Европейская экономическая комиссия**Комитет по внутреннему транспорту****Всемирный форум для согласования правил
в области транспортных средств****Рабочая группа по пассивной безопасности****Пятьдесят пятая сессия**

**Глобальные технические правила № 9
(безопасность пешеходов) – Предложение
по поправкам к этапу 1 и проекту этапа 2****Предложение по поправкам к этапу 1 Глобальных
технических правил № 9 (безопасность пешеходов)****Представлено экспертом от Европейской комиссии***

"Рис. 6А

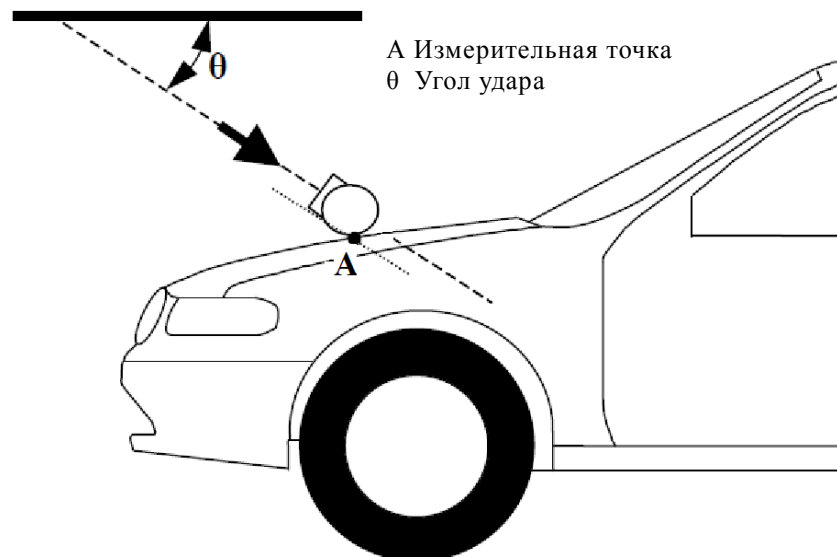
3.20.1 "Измерительная точка" для испытания модели головы означает точку на внешней поверхности транспортного средства, которая выбрана для оценки. Измерительная точка находится в том месте, где профиль модели головы соприкасается с поперечным сечением наружной поверхности транспортного средства в вертикальной продольной плоскости, проходящей через центр тяжести модели головы (см. рис. 6А).

Включить новые рисунки 6А и 6В следующего содержания:

Измерительная точка в вертикальной продольной плоскости, проходящей через центр ударного элемента в виде модели головы (см. пункт 3.20.1)²

Рис. 6В

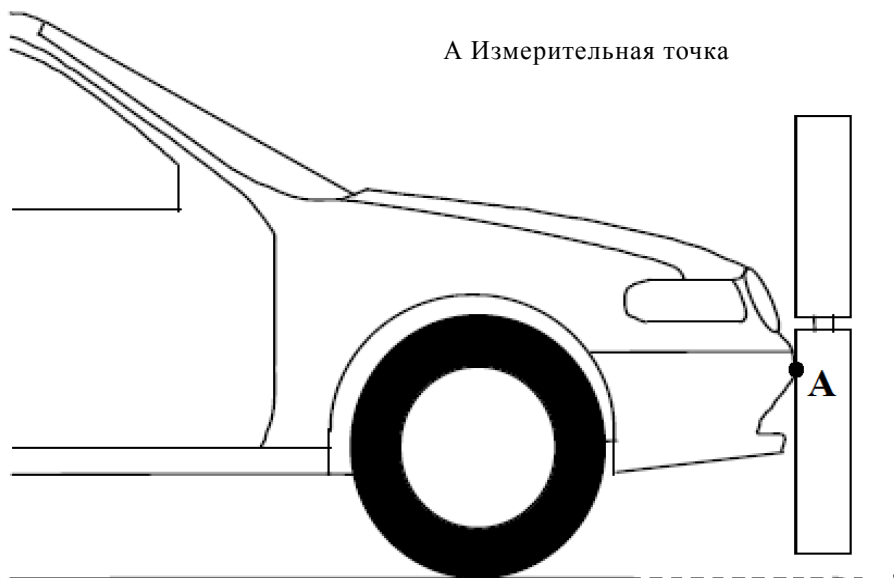
3.20.2 "Измерительная точка" для модели нижней части ноги для целей испытания бампера и модели верхней части ноги для целей испытания бампера находится в вертикальной продольной плоскости, проходящей через центральную ось ударного элемента (см. рис. 6В)".

Измерительная точка в вертикальной продольной плоскости, проходящей через центральную ось ударного элемента в виде модели ноги (см. пункт 3.20.2)

"Рис. 11

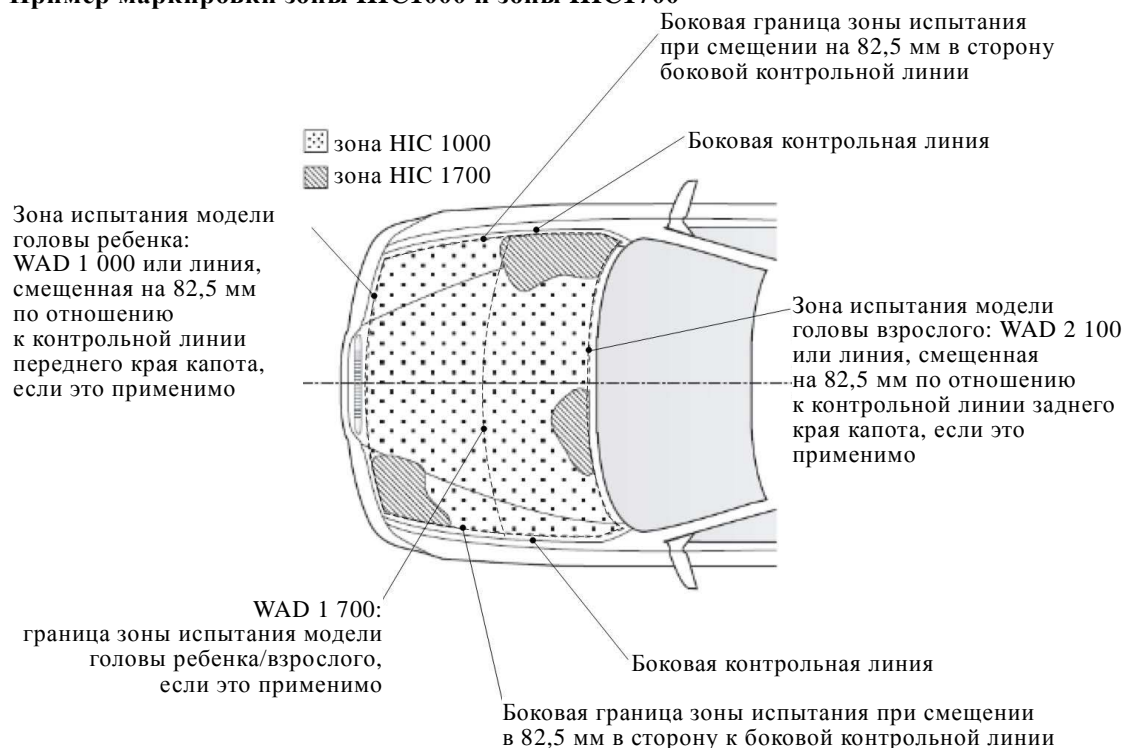
"5.2.4.1 Изготовитель определяет поверхности **зоны испытания** верхней части капота, в которых величина НИС не должна превышать 1 000 (зона НИС1000) или 1 700 (зона НИС1700) (см. рис. 11)".

Рис. 11 (прежний) исключить.

Включить следующий новый рис. 11:

Пример маркировки зоны НИС1000 и зоны НИС1700
